TØNDER KOMMUNE

Direkte tlf.: +4574928162
Mail: sp@toender.dk
Sags id.: 06.02.03-P19-27-20
Ks: KK

Afgørelse til at forlægge en del af Kirkebækken

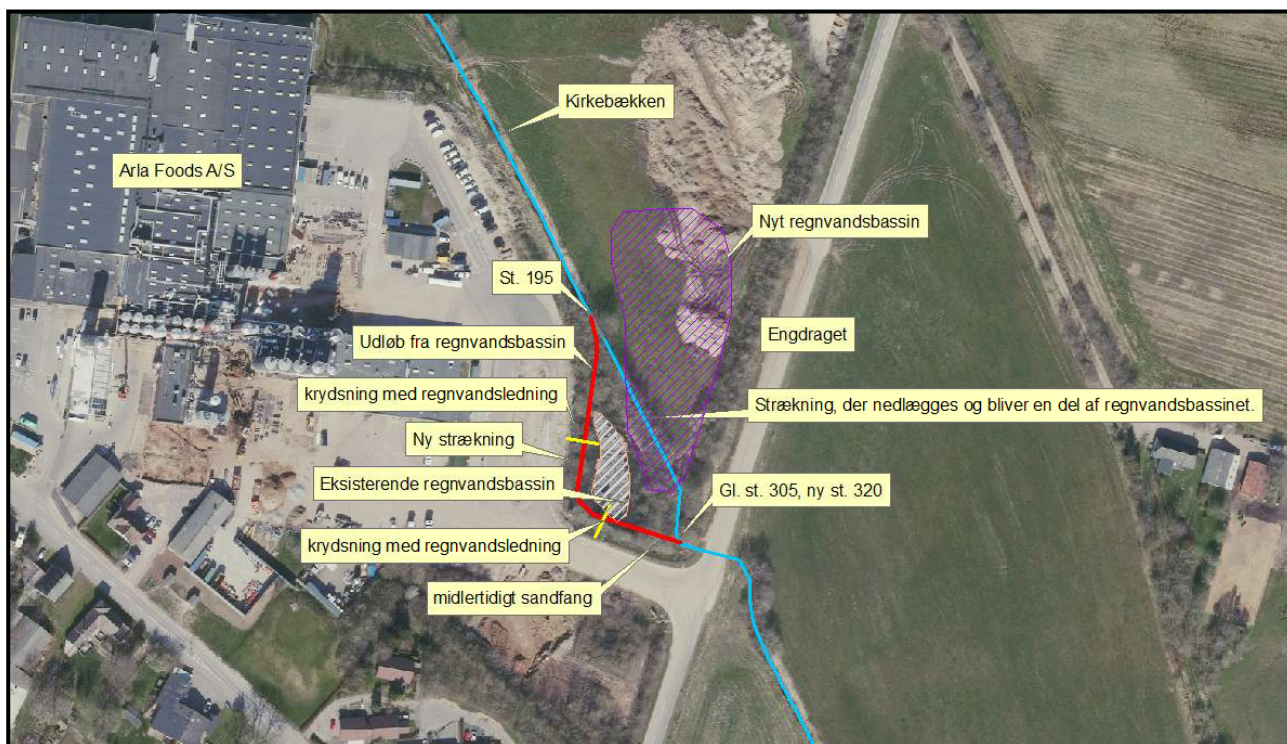
Der meddeles tilladelse til at forlægge Kirkebækken fra station 195 til station 305 og forlænge den med 15 meter. Samtidig gives tilladelse til at krydse Kirkebækken med to regnvandsledninger samt at reducere arbejdsbæltet fra 8 til 5 meter på den venstre side af Kirkebækken. Se oversigtskort 2.

- Den nye vandløbsstrækning placeres som vist på oversigtskort 2 og Bilag 1.
- Den nye vandløbsstrækning skal etableres med en bundbredde på 60 cm og et anlæg på 2,0.

- Den nye vandløbsstrækning skal starte i station 195, hvor bundkoten skal være 26,28. Bundkoten ved indløb til Engdraget, ny station 320, skal være 25,57. Fald og bundkoter fremgår af rettelsesbladet i Bilag 2.

- På Kirkebækkens venstre side ud for den nye vandløbsstrækning, skal der være minimum 5 meter fra vandløbets øverste kant til foden af dæmningen, som bliver etableret rundt om regnvandsbassinet.

- På Kirkebækkens venstre side af den nye strækning må der ikke placeres faste anlæg i vandløbets arbejdsareal, som er 5 meter målt fra vandløbets øverste kant.

- På den nye strækning af Kirkebækkens højre side må der ikke etableres faste anlæg inden for vandløbets arbejdsbælte, som er 8 meter målt fra vandløbets øverste kant. Dog må der plantes skyggegivende træer. Der skal plantes rød-el. Træerne skal plantes i vandløbets brink, og der skal være minimum 5 meter mellem de enkelte træer.

- På hele den nye vandløbsstrækning, skal der udlægges gydegrus efter DTU Aquas anbefalinger. Gruslaget skal være mellem 20 og 30 cm tykt og skal lægges varieret. Der skal anvendes en grusblanding bestående af 85 % sten på 16-32 mm (nøddesten) og 15 % sten på 33-64 mm (singels og håndsten). Gruset må ikke lægges over den regulativmæssige bund. Se bundkoter i rettelsesbladet i Bilag 2.

- Der skal placeres skjulesten, som højst må have en diameter på 20 cm. Der må højst lægges 1 sten pr. løbende 2 meter.
- Der skal etableres et midlertidigt sandfang på de sidste 10 meter inden Kirkebækken løber under Engdraget. Fra ny station 310 til ny station 320 skal bundbredden være 1 meter og bunden skal være 50 cm dybere end angivet i rettelsesbladet i Bilag 2.

- Regnvandsledningen fra vest, der krydser Kirkebækken i ca. ny station 250, skal etableres, så den ligger minimum 1 meter under regulativmæssig bund. Det vil sige, at den ikke må lægges højere end kote 24,89.

- Regnvandsledningen fra syd, der krydser Kirkebækken i ca. ny station 285, skal etableres, så den ligger minimum 1 meter under regulativmæssig bund. Det vil sige, at den ikke må lægges højere end kote 24,70.

- Udløb fra regnvandsbassinet etableres i ca. ny station 220. Udløbsrøret må ikke lægges lavere end den regulativmæssige bundkote på 26,11. Vandløbets brinker og bund skal sikres med sten omkring udløbsrøret, så der ikke sker erosionsskader på vandløbet.
- Senest 3 måneder efter at arbejdet er udført, skal der fremsendes dokumentation for projektets udførelse. Dokumentationen skal bestå i en opmåling af hele projektstrækningen. Der skal opmåles tværprofiler ved start og slut af projektstrækningen, samt som minimum i de stationer, hvor der er fastsat en bundkote. Se rettelsesbladet i Bilag 2.
- Tilladelsen bortfalder, hvis den ikke er udnyttet inden 3 år.
